Fiscalização Técnica Programada RSU (Salto do Céu) – FTP RSU 01/2025

Fiscalização Técnica Programada do Manejo dos Resíduos Sólidos do município de
Salto do Céu-MT - AGERR Pantanal-MT

Mirassol D'Oeste - MT, abril de 2026.

Vamos Fiscalizar! 09/12/2025 11:48
Latitude: -15.1106267 / Longitude: -58.1532917

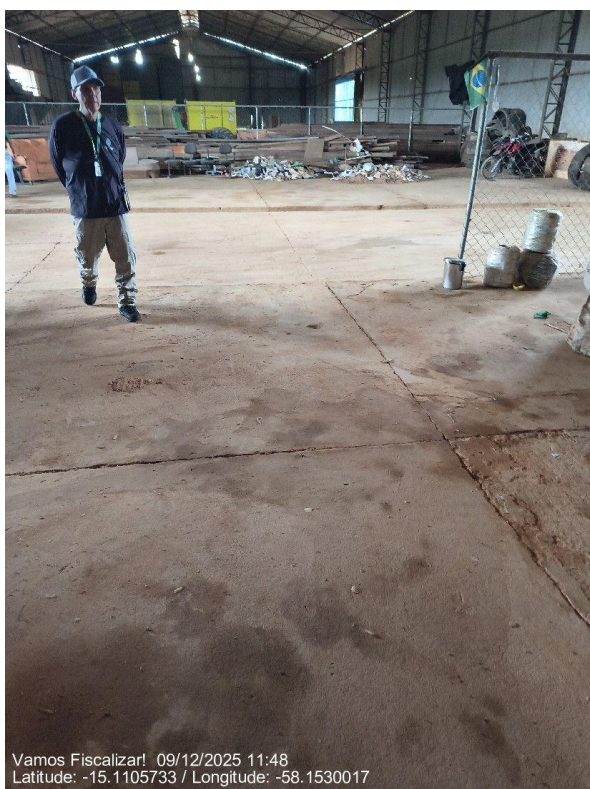
As instalações possuem condições sanitárias adequadas?

As instalações estão em condições de manutenção e conservação adequadas?

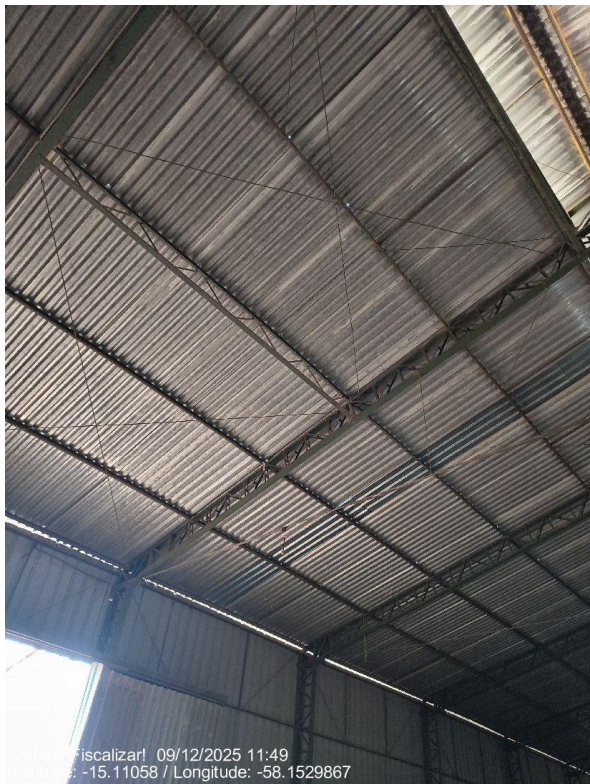
A unidade possui sistema de drenagem de águas pluviais?	Não
A unidade possui sistema de drenagem de chorume?	Não se aplica
A unidade possui cobertura?	Sim
 Vamos Fiscalizar! 09/12/2025 11:49 Latitude: -15.11058 / Longitude: -58.1529867	
A cobertura da unidade está em condições de conservação adequadas?	Sim

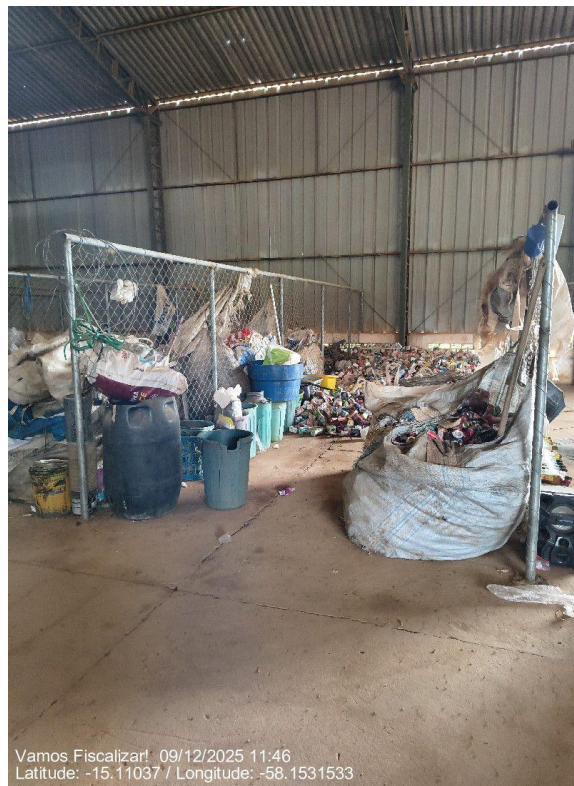
O local de armazenamento de resíduos volumosos está devidamente cercado impedindo acesso de agentes externos?	Sim
Há processo continuado de limpeza corretiva de deposições irregulares (pontos viciados)? (ver registro)	Sim

Observação: Foi observado que eles limpam e faz eu aceito de tempos em tempos
